# PROJET ILOT B1 ZAC PSA

## RAPPEL DU CONTEXTE

# PÉTITION POUR UN ECOQUARTIER À TAILLE HUMAINE

# PLAN DE MASSE ILOT B1

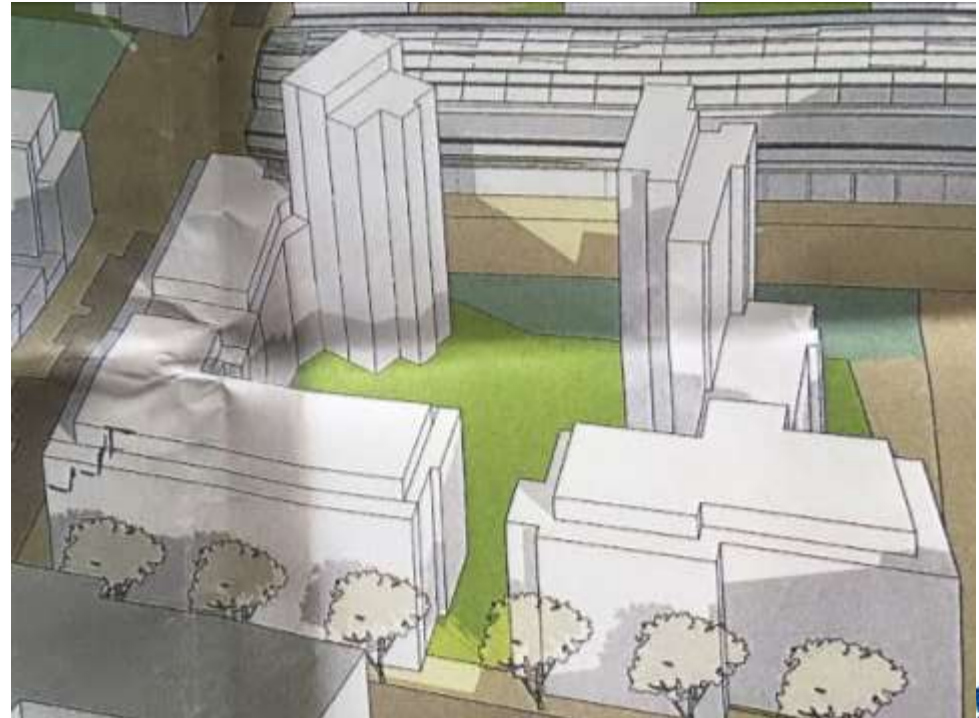
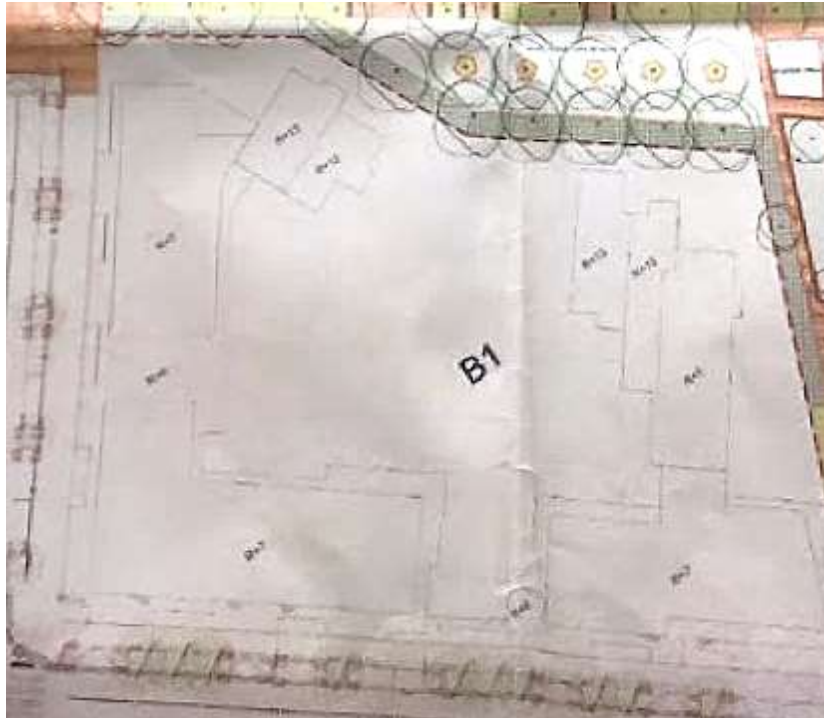
Impact du projet de l'ilot B1 sur le L5 : « Mr QUINTARD a précisé qu'il avait été demandé au promoteur de revoir sa copie sur le projet de construction à proximité de la halle (Ilot B1) ».

« La mairie indique que l'ilot B1 est conforme au PLU (Logement en R+7 avec commerces et deux émergences en R+15) Malgré les différentes oppositions à ce projet dès son origine (Pétitions puis échanges en mairie) le projet n'a pas été modifié par Nexity. Monsieur QUINTARD et Monsieur LELIEVRE suggère que l'association exprime son mécontentement et fasse des propositions de modifications du projet dans le respects des intérêts communs. »

- « *conservation de l'esprit « sheds »* » (Parti d'aménagement ZAC PSA)
- Limitation de l'impact sur l'ilot 5.
- Façade en escalier avec un R+5 maximum sur la rue Eugénie éboué.
- architecture de façade travaillée sans barre uniforme.
